Product Information Bulletin		PIB:	ICVD2011-001
Products Affected: Betroffene Produkte:	ICVD	Subjects: Baugrößen:	
Models Affected: Betroffene Modelle:	Alle Steuerdeckel

Component: Komponente:	Neues Ventil bei Fahrtrichtungserkennung
Modified: Änderung:	2/2 Wegeventil wird zur Funktions- / Prozessverbesserung der Fahrtrichtungserkennung
Date of introduction: Einsatzdatum:	Januar 2011

Product Information Bulletin No: PIB-ICVD2011-001

ALTER Stand bis 11/2010 (Artikelnummer: 50.10.0016)

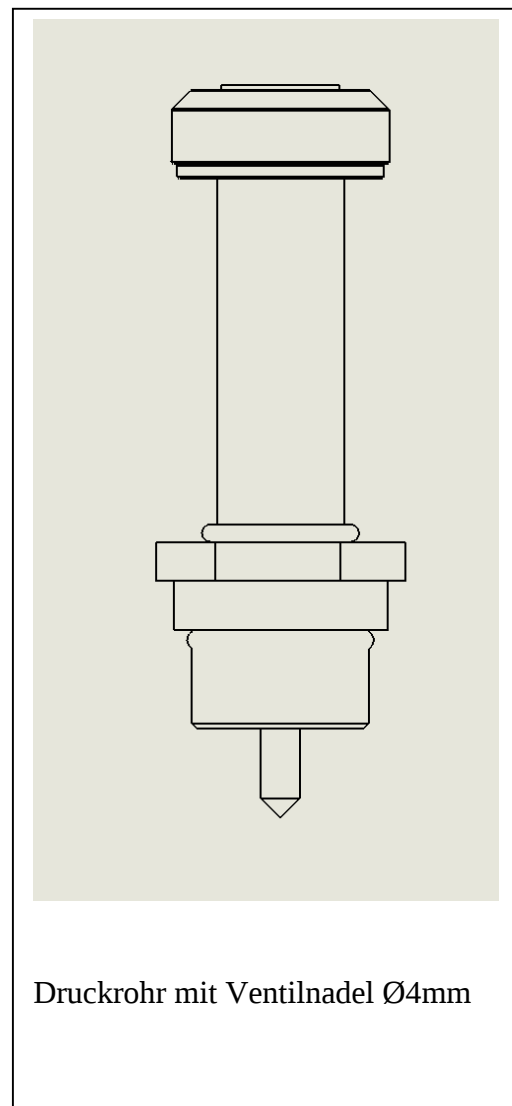
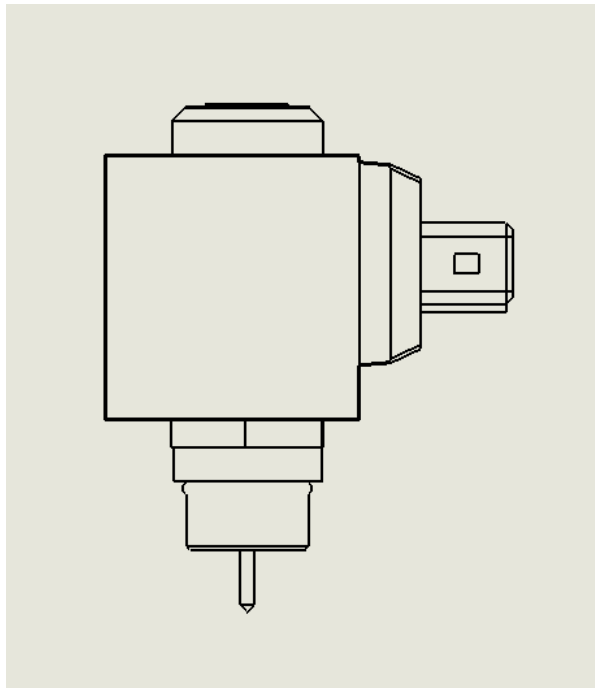
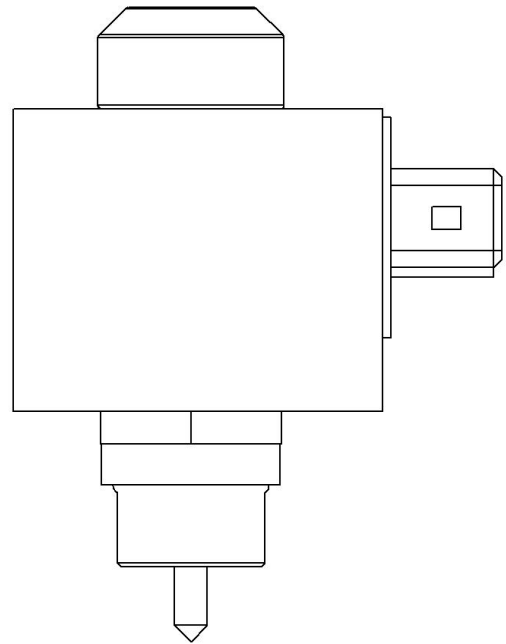
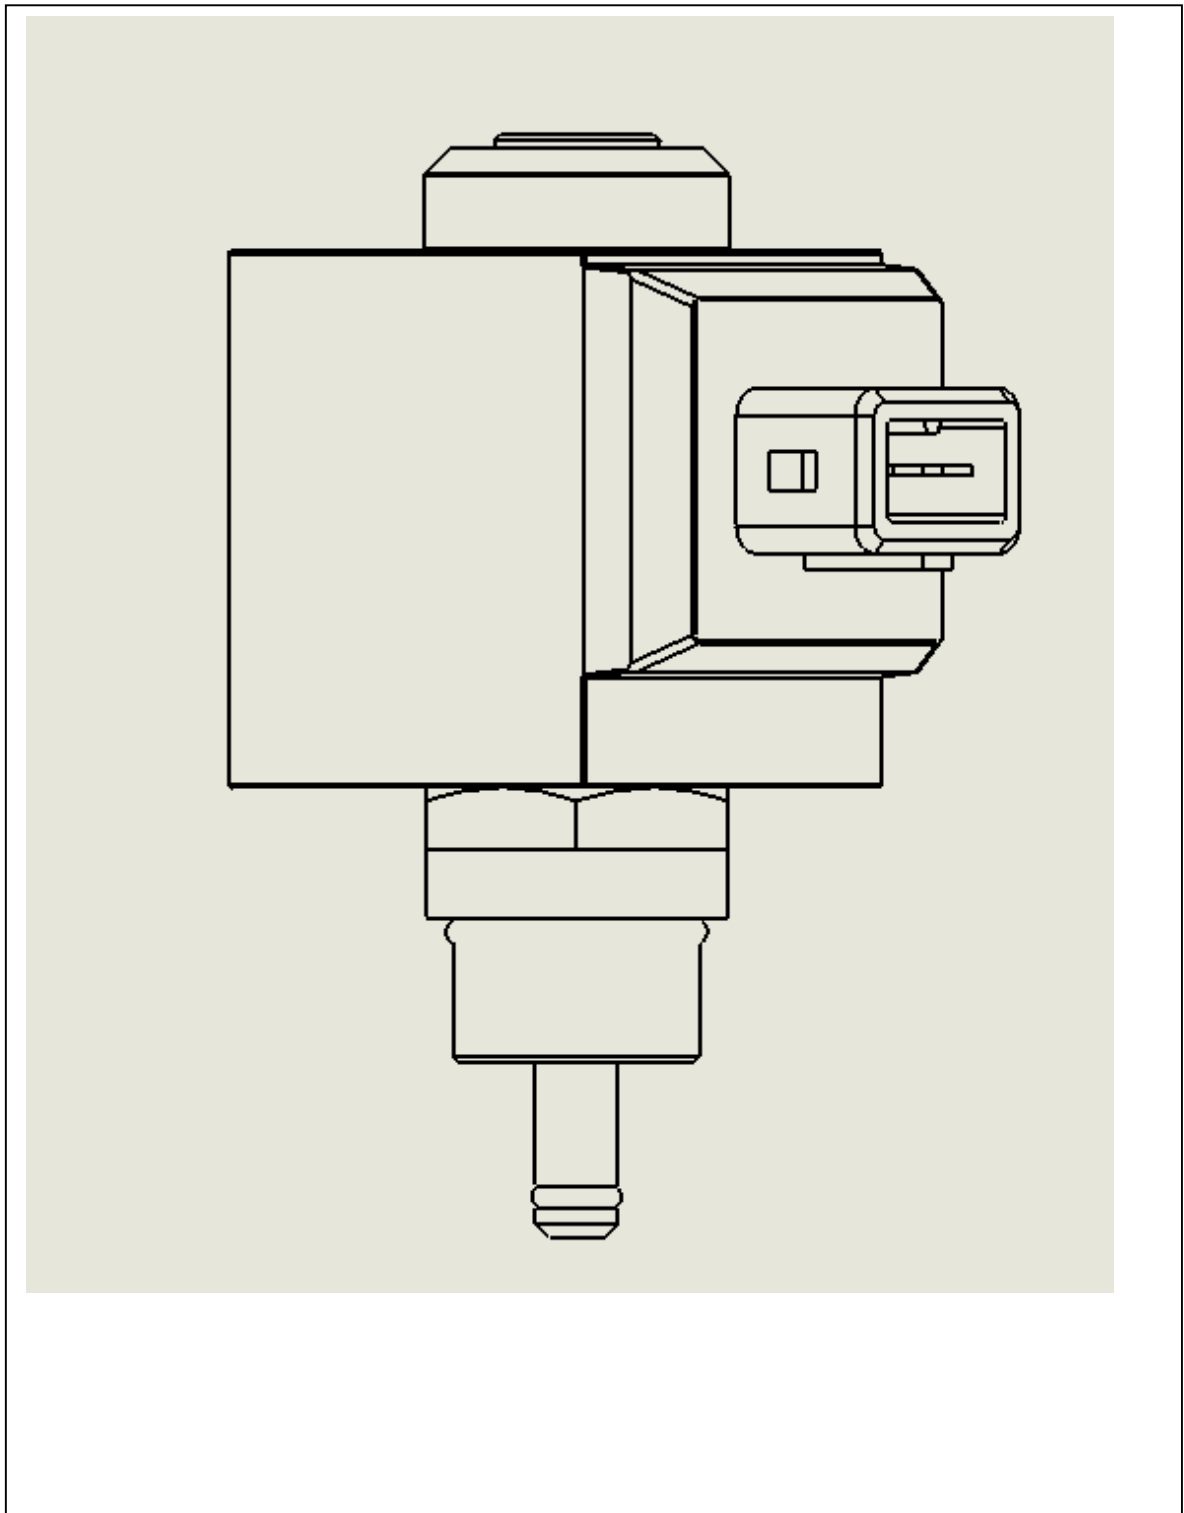
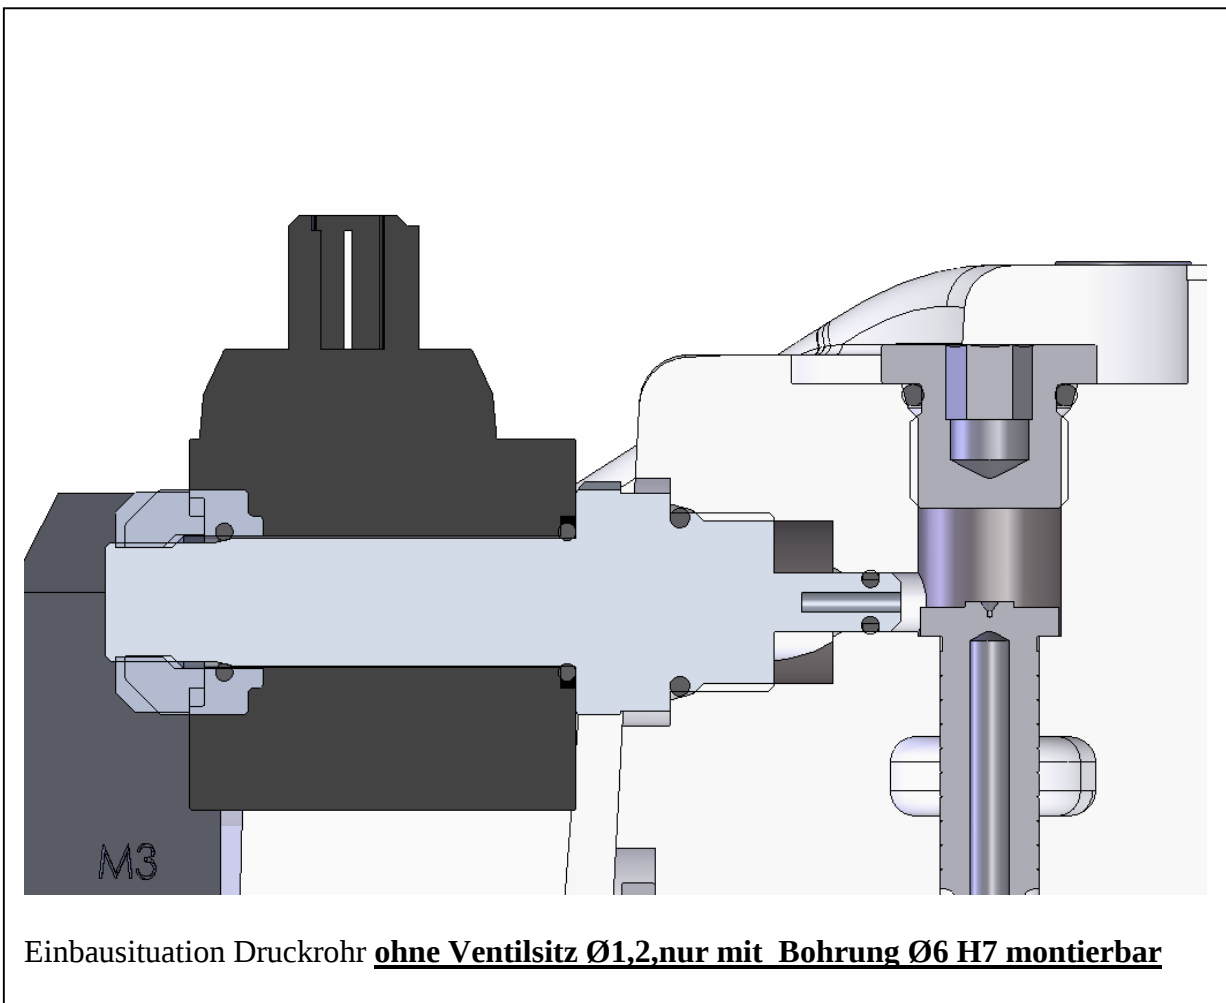
Beide Varianten sind **nur mit Ventilsitz Ø1,2** zulässig.

Beide Varianten sind **nur mit Ventilsitz Ø1,2** zulässig.

Neue Variante **nur ohne Ventilsitz Ø1,2 nur mit Bohrung Ø6 H7** montierbar

ACHTUNG TEILE SIND NICHT IM FELDSERVICE TAUSCHBAR !!

NEUER Zustand Ende 12/2010 (Artikelnummer: 50.10.0215)
